**ALPINA VIDERE, S.A**

**PROYECTO: ALPINA VIDERE**

**RESPUESTA A AMPLIACIÓN DE INFORMACIÓN SOLICITADA  
MEDIANTE EL OFICIO DRCH-AC-3021-11-2024.**

MINISTERIO DE AMBIENTE  
 NOTA-DRCH-AC-3021-11-2024  
 PROYECTO: ALPINA VIDERE  
 PROMOTOR: ALPINA VIDERE, S.A.  
 EPC

ESQUEMA DE LA CONFORMACIÓN DE UN TERRAPLÉN O TALUD DE RELLENO

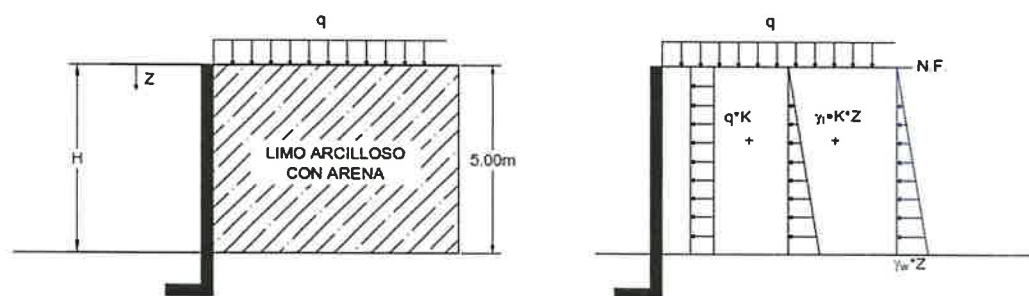
- a. Detallar la metodología a utilizar para realizar los trabajos de excavación y cimentación tomando en cuenta que la topografía es inclinada.
- b. Presentar medidas de mitigación y diseños de obras a realizar para la estabilización del suelo.

- El material de relleno debe ser compactado en capas no mayores a 30 cm, a un 95% Proctor Estándar. No debe haber fragmentos de roca en el relleno de más de 0.10m diámetro.
- Para la conformación de los taludes se deben hacer cortes en el terreno natural o terreno existente, previamente removiendo cualquier material que se haya desplazado, confeccionando banquetas con el fin de eliminar la superficie de falla generada entre el relleno y terreno natural o existente. Esto será la base o fundación del relleno que se desea hacer.

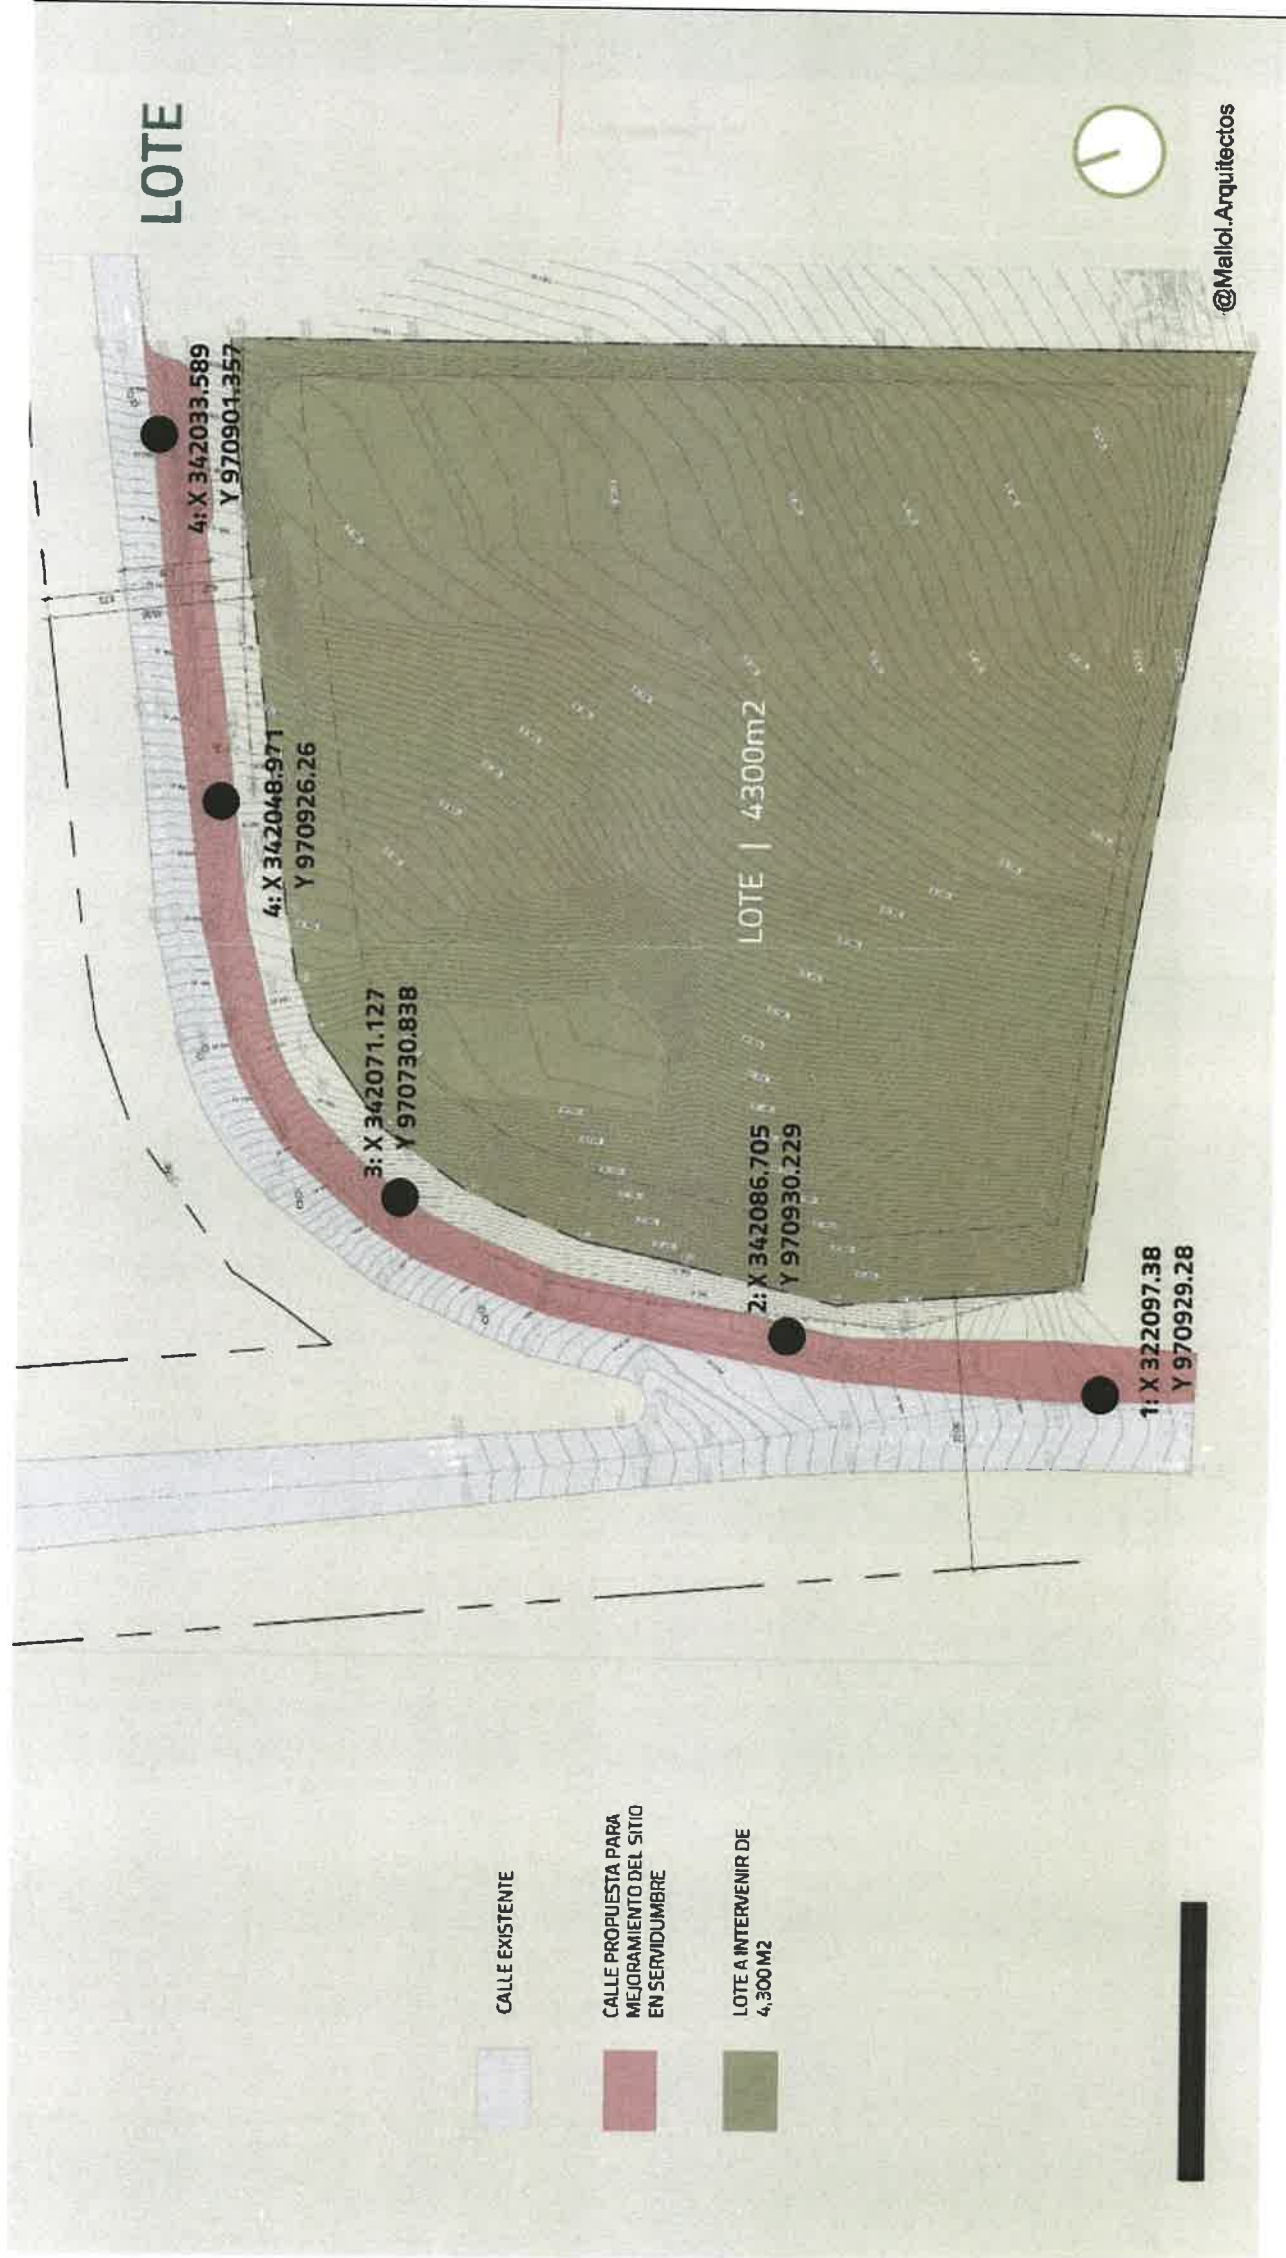
- a. Indicar si el promotor del proyecto tiene intenciones de realizar algunas mejoras a la calle 3era Norte, si su respuesta es positiva, describir, presentar diseños de las mejoras y coordenadas de alineamiento.
- b. Indicar que tipos de trabajos se realizaran en la vía que conduce hacia El Salto para evitar el colapso de la misma.

- a. El promotor planea llevar a cabo algunas mejoras a la calle 3ª Norte, tal como se puede apreciar en el plano que se aporta en la página siguiente, en donde se puede observar que la vía será ensanchada en la servidumbre para lograr un mejor acceso al proyecto y mejorar la vialidad en el área para los que transiten por la misma.

Ver plano a continuación.

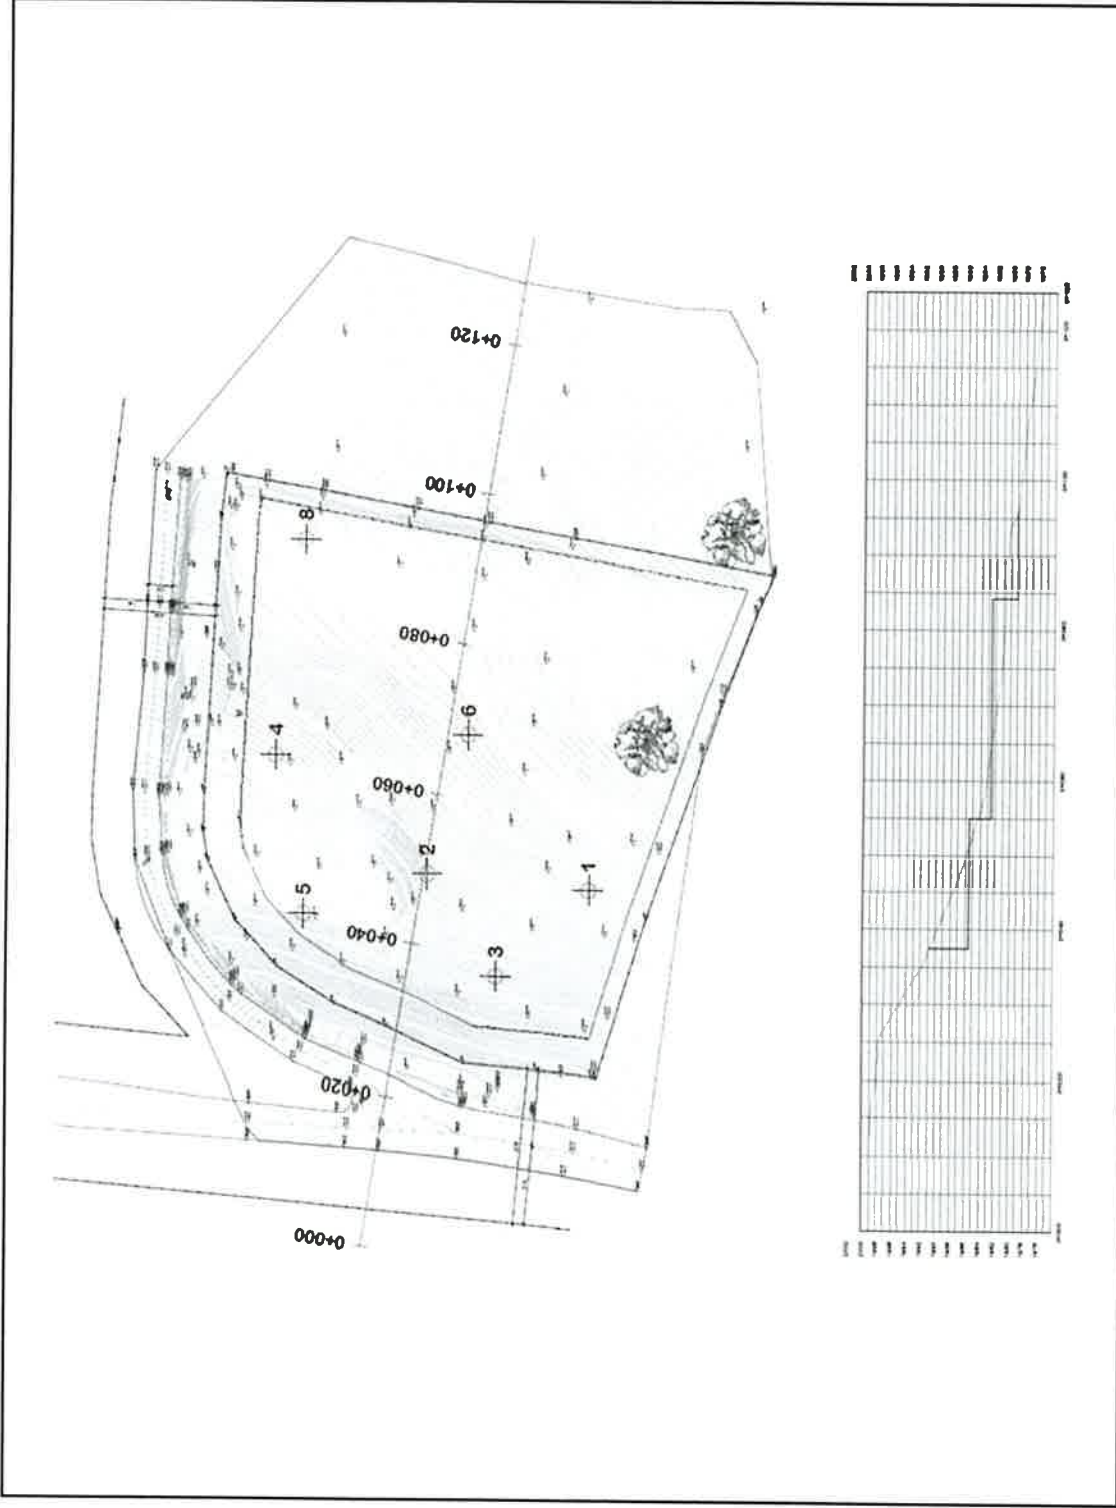
- a. Verificar la información presentada en este punto, tomar en cuenta la topografía del terreno y que el polígono se ubica en una zona con formación montañosa.
- b. Presentar estudio de soporte de suelo.
- c. Presentar informe de riesgo por parte de SINAPROC.
- d. Tomando en cuenta que el sitio en general se encuentra en una zona inclinada, por lo que se solicita indicar el manejo del agua de escorrentía, tomando en cuenta que en las partes bajas se encuentran viviendas y locales comerciales.

Como parte de las obras de adecuación de terrenos con miras a la construcción del proyecto se llevarán a cabo las obras de acondicionamiento de este talud, tomando en cuenta las medidas de recomendación vertidas en el Informe de Geotecnia que incluyen entre otras, *“realizar cortes en base al nivel final de terracería” “Para la conformación de los taludes se deben hacer cortes en el terreno natural o terreno existente, previamente removiendo cualquier material que se haya desplazado, confeccionando banquetas con el fin de eliminar la superficie de falla generada entre el relleno y terreno natural o existente. Esto será la base o fundación del relleno que se desea hacer.*

Se edificarán muros de contención de forma escalonada para estabilizar todo el terreno contra posibles deslizamientos, en la parte lateral izquierda con la Calle 3ª Norte también se edificará un muro para los accesos a los estacionamientos.
